弊社製 中型ダンプトラックのリコールに関するお知らせ

改善箇所説明図

①スペアタイヤキャリア（STC） 巻き上げ機固定用ボルトの締付けトルク確認

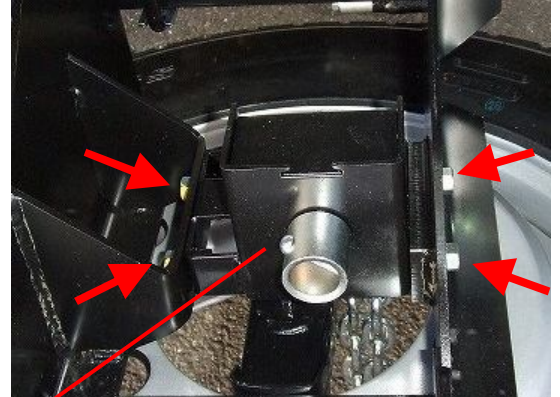
- ①スペアタイヤキャリアにおいて、巻き上げ機固定用ボルトの取付けが不適切なため、締付けトルクが不足し、軸力が低下しているものがあります。そのため、そのままの状態で使用を続けると、走行時の振動等によりボルトが緩み、巻き上げ機及びスペアタイヤ（以下、「巻き上げ機等」という）が傾き、最悪の場合、ボルトが外れ、巻き上げ機等が脱落し、他の交通の妨げとなるおそれがあります。
- ②シャシフレーム（車枠）及びサブフレーム（車体）を締結する対向ブラケット固定用ボルト及びナットにおいて、製造が不適切なため、誤品が取り付けされています。

スペアタイヤキャリア 巻き上げ機（矢印4箇所が締付けボルト）

- ①巻き上げ機固定ボルトの締付けトルクを点検し、トルクが不足しているものは規定トルクで締付けします。
- ②車体締結用対向ブラケットの固定ボルト及びナットを点検し、誤品が装着されていた場合は正規品と交換します。

②対向ブラケット 固定用ボルトおよびナット交換（M10→M12）

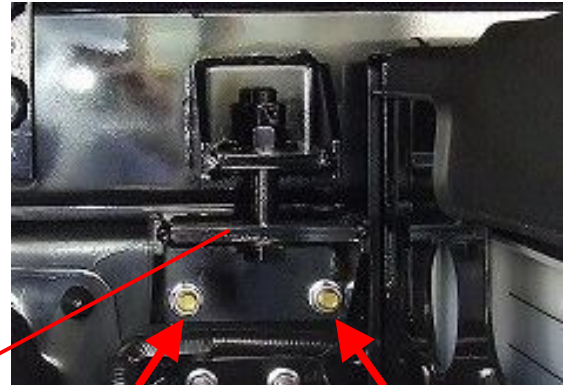
対向ブラケット（矢印2箇所が固定用ボルト）

- ① 全車両、巻き上げ機固定用ボルトの締付けトルクを点検し、トルクが不足しているものは規定トルクで締付ける。
- ② 全車両、車体締結用対向ブラケットの固定ボルト及びナットを点検し、誤品が装着されていた場合は正規品に交換する。
